Št. mnenja: MN-31/24V

**Zadeva: Drugo mnenje k predlogu Občinskega podrobnega prostorskega načrta 457 Drevesnica ob  
Litijški cesti in 120 Litijška od Kajuhove do vzhodne AC – del – vodovod – zahteva za dopolnitev**

Izsek iz katastra vodovoda

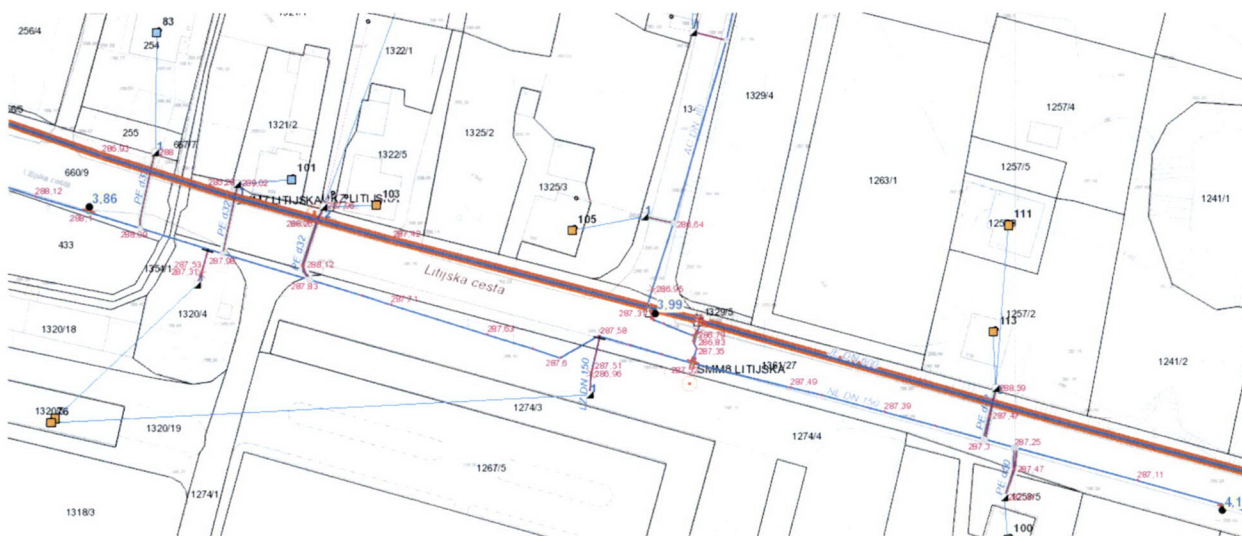
Javno vodovodno omrežje na obravnavanem območju je zgrajeno v Litijski cesti: v severnem robu primarni vodovod JE DN 600, ki je katodno zaščiten, ob in v južnem robu ceste pa sekundarni vodovod NL DN 150. Povezava obeh vodovodov je izvedena s cevmi iz NL DN 150. Na nje je izveden odcep vodovoda NL DN 100, ki zavije v ulico Pot na Breje.

Hidranti so vgrajeni na vodovodu NL DN 100 in vzdolž sekundarnega vodovoda NL DN 150, na katerem so tudi izvedeni hišni vodovodni priključki tangiranih objektov.

Ob primerjavi situacij, št. načrta 4.7, in št. načrta 4.8: Zbirni načrt okoljske, energetske in elektronske komunikacijske infrastrukture z veljavnim katastrom vodovoda, ugotavljamo, da na tangiranem odseku javno vodovodno omrežje ni pravilno prikazano – slika na prejšnji strani: Izsek iz katastra vodovoda. Upoštevati je treba pravilno traso vodovoda NL DN 150 in NL DN 100 na območju Litijske ceste. Hidranti vgrajeni na javnem vodovodu se zaradi načrtovane stanovanjske gradnje ne predstavljajo.
